Wettbewerbe

Sanierung Panorama und Neubau Kunstmuseum Luzern

Aus dem Bericht des Preisgerichtes

1. Preis (18 000 Fr. mit Antrag zur Weiterbearbeitung): **Werner Kreis, Ulrich Schaad, Peter Schaad,** Zürich/London)

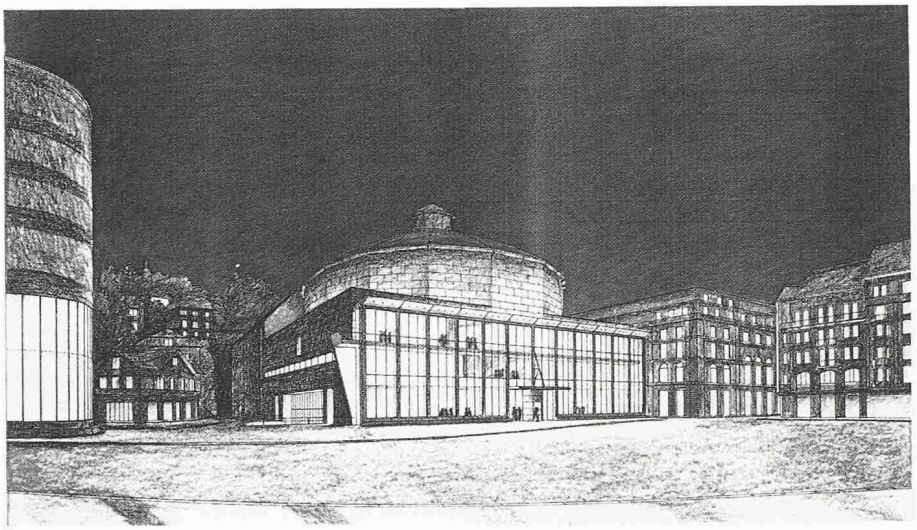
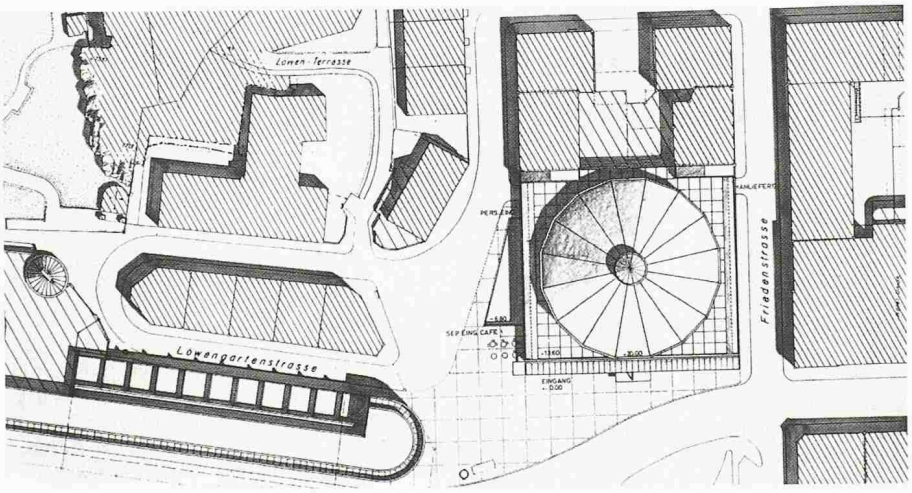
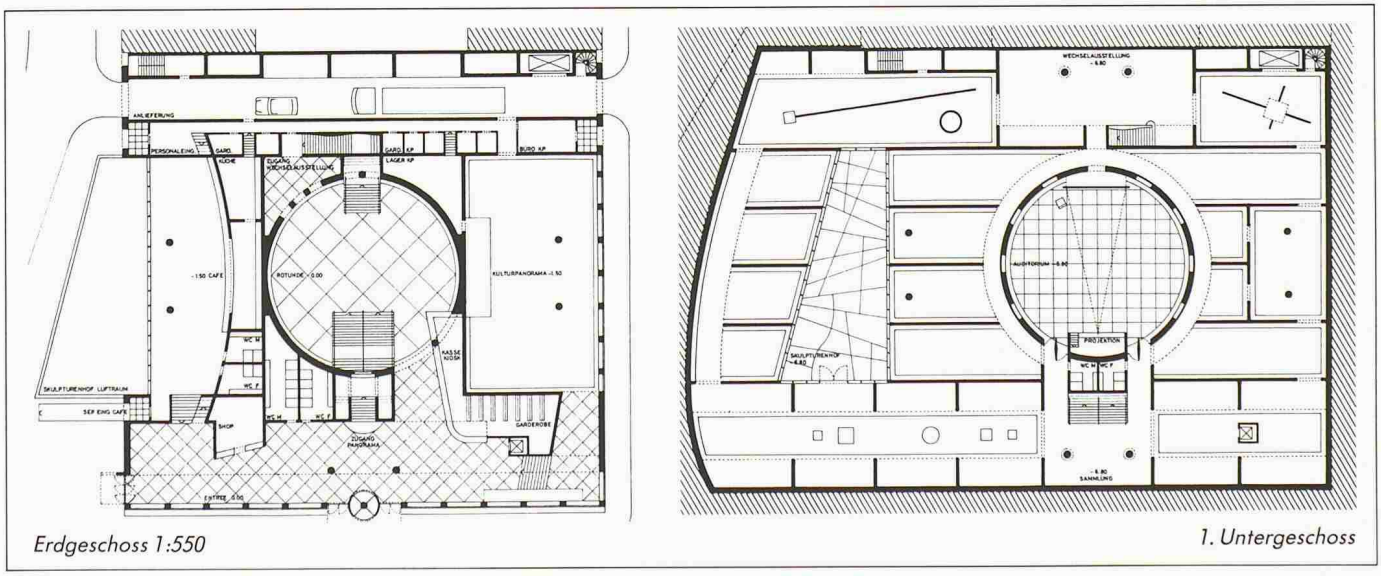
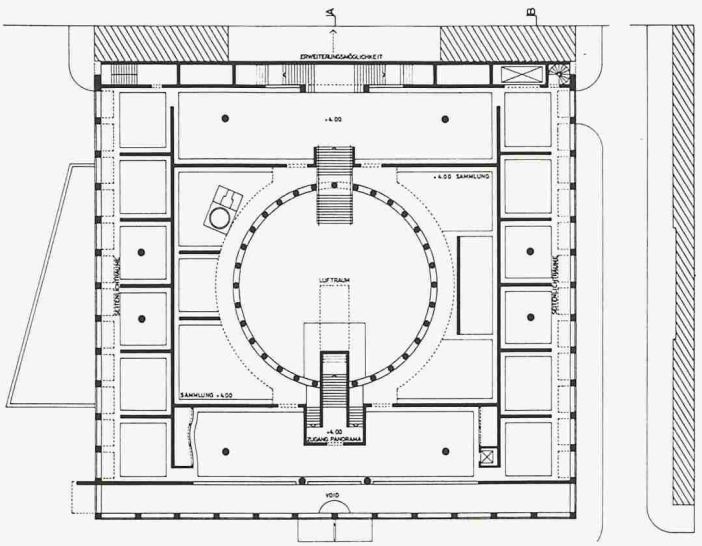
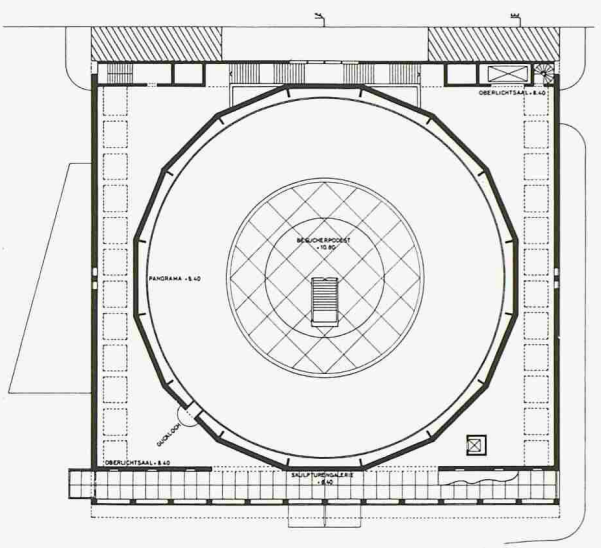
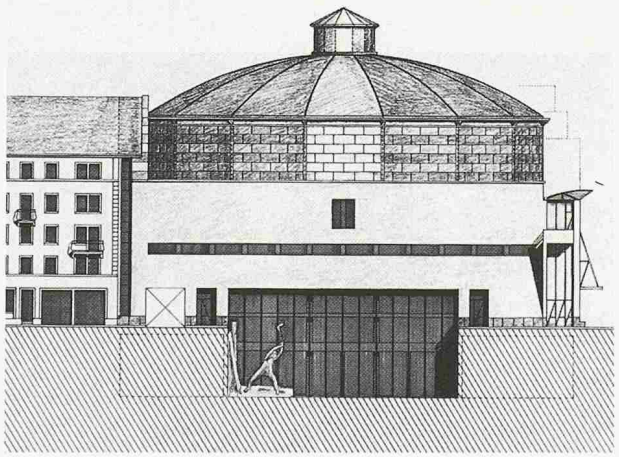
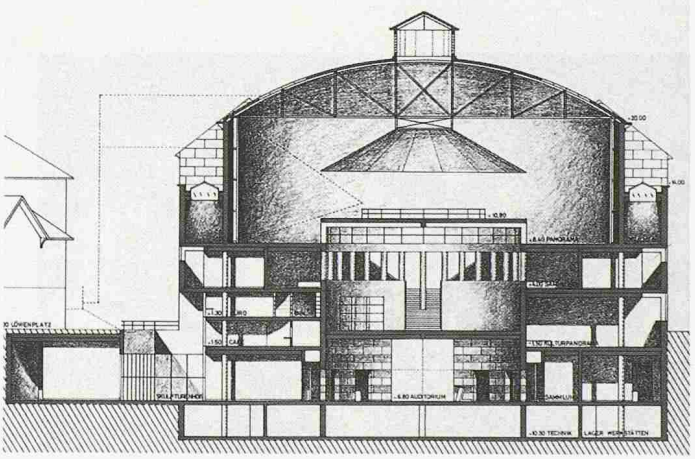
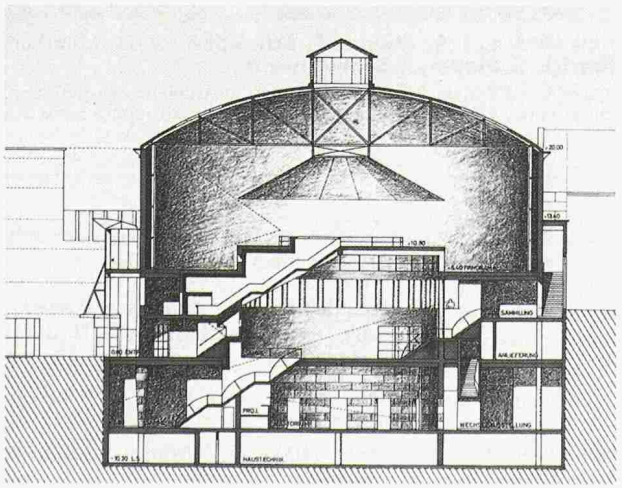
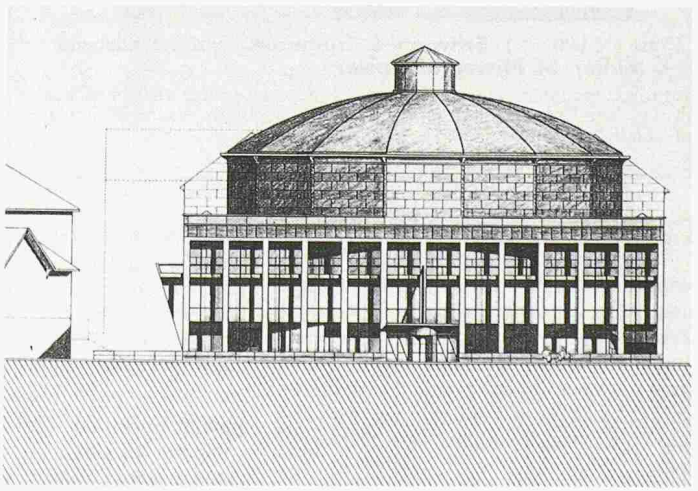
Das Projekt charakterisiert sich durch ein klar auf die Löwenstrasse gerichtetes Hauptgebäude mit aufgesetzter Panoramakuppel. Das Hauptgebäude mit verglaster Platzfront übernimmt die Randbebauung auf Gesimshöhe. Das Projekt zeigt ein klares Erschliessungskonzept, bestehend aus einer verglasten Eingangshalle (Quer), die alle Publikumsbereiche erschliesst, einer inneren Museumshalle und einer konsequent vorgeschlagenen rückwärtigen Anlieferungsgasse.

Das *Museum:* Es organisiert sich um eine 2geschossige zylinderförmige Halle, wie sie von der Besucherplattform des Panoramas gegeben ist. Diese runde Museumshalle bildet die vertikale Orientierungshilfe, welche durch indirektes Licht vom Panorama belichtet wird. Der vertiefte Skulpturenhof auf der Nordseite bringt die erwünschte Belichtung in die im 1. UG liegenden Museumsräume. *Panorama:* Ein langer geschlossener Treppenlauf führt ins Zentrum des Podestes. Dieser Treppenlauf bildet einen Einschnitt in den darunterliegenden zylindrischen Innenraum. *Museum:* Der Sammlungsraum im 1. OG entspricht dem klassischen Rundgangs-Ablauf von Ausstellungsräumen. Das hochliegende Seitenlicht ist knapp bemessen. Im 2. OG sind die Raumsegmente zwischen der Rotunde und der quadratischen Hülle als Ausstellungsräume nur spezifisch nutzbar, jedoch gut belichtet. Das im 2. UG angeordnete Auditorium lässt sich vom Museum belegen oder als zweites Foyer nutzen. Das *Kulturpanorama* zeigt einen visuellen Bezug zur Strasse und gute Raumdispositionen.

Für die Hauptfassade, noch nicht aber für die Seitenfassaden ist eine kohärente Architektursprache gefunden worden. Das Projekt überzeugt nicht nur durch seine klare innere Raumaufteilung, sondern auch durch die überzeugende architektonische und städtebauliche Eingliederung in die nähere Umgebung.

- Für die Ausstellungsräume ist eine grössere Flexibilität erwünscht.
- Der Einschnitt zur Belichtung der Untergeschosse im Löwenplatz soll als gestaltendes Element der Strasse ausgeformt werden.
- Die Fassadengestaltungen sind uneinheitlich. Die Seitenfassaden sind in ihrer Sprache auf die Schaufassade abzustimmen.
- Die Belichtungsverhältnisse im Hauptgeschoss sind zu verbessern.

1. Preis (18 000 Fr. mit Antrag zur Weiterbearbeitung): **Esther Brogli** und **Daniel Müller;** Mitarbeiterin: **R. Schwarz-Thomet**

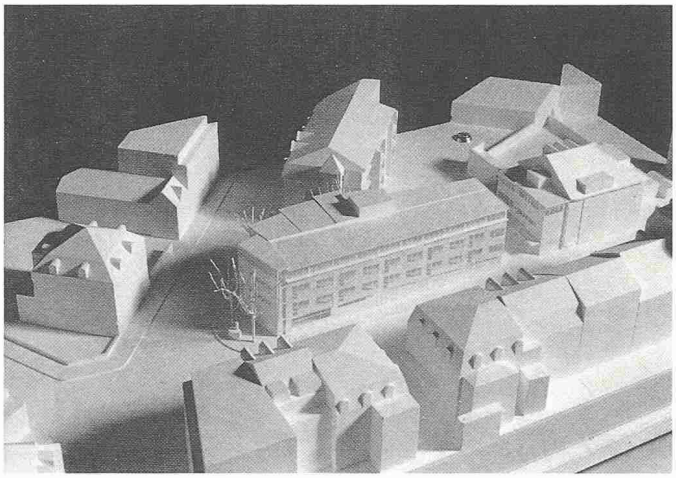
Das Projekt überzeugt durch seine klare Haltung in städtebaulicher wie auch in architektonischer Hinsicht, wobei auch die funktionellen Belange gut gelöst sind.

2. Preis (12 000 Fr.): **Fierz & Baader,** Basel; Mitarbeiter: **L. Selva**

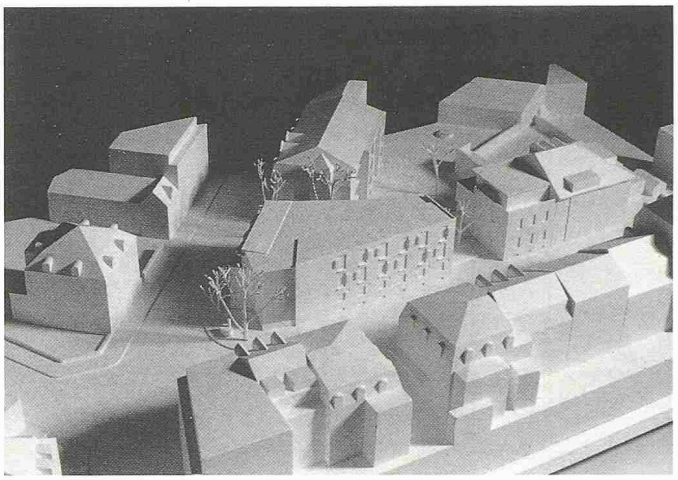
Neben betrieblichen Mängeln weist das Projekt vor allem im städtebaulichen und gestalterischen Bereich unübersehbare Qualitäten auf. Der Vorschlag wird als interessanter Beitrag gewertet.

3. Preis (11 000 Fr.): **Schwarz & Gutmann,** Basel; Mitarbeiter: **M.-L. Müller, M. Pfister, B. Walser**

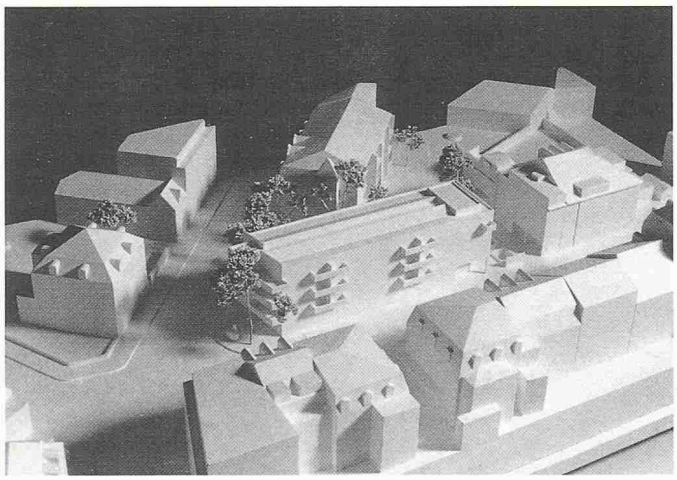
Das Projekt beruht auf einer intelligenten Interpretation der städtebaulichen Situation. Sein Entwurfsansatz ist eigenständig, mit einigen organisatorischen und räumlichen Fehlern.

4. Preis (5000 Fr.): **R. Meyer, F. Schmidlin,** Basel; Mitarbeiter: **J. Henrich, S. Meyer, R. Schildknecht**

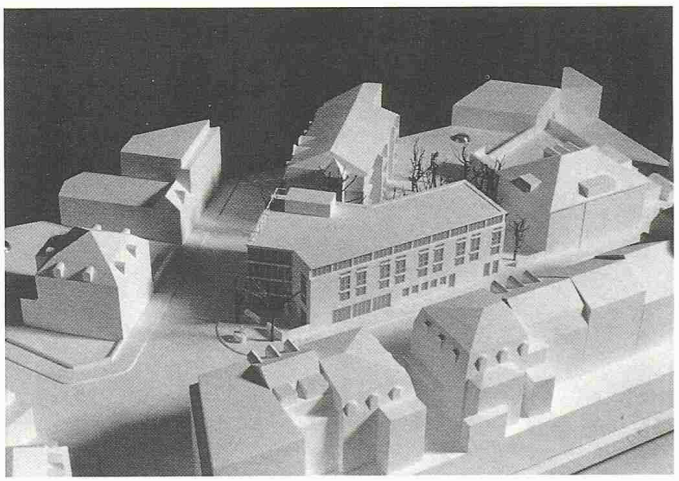
Die Qualität des Projektes liegt in der klaren, funktionellen Disposition. Patienten-Zimmer, Gänge und Kopfbau wirken aber allzu schematisch und strahlen wenig Ambiente aus.
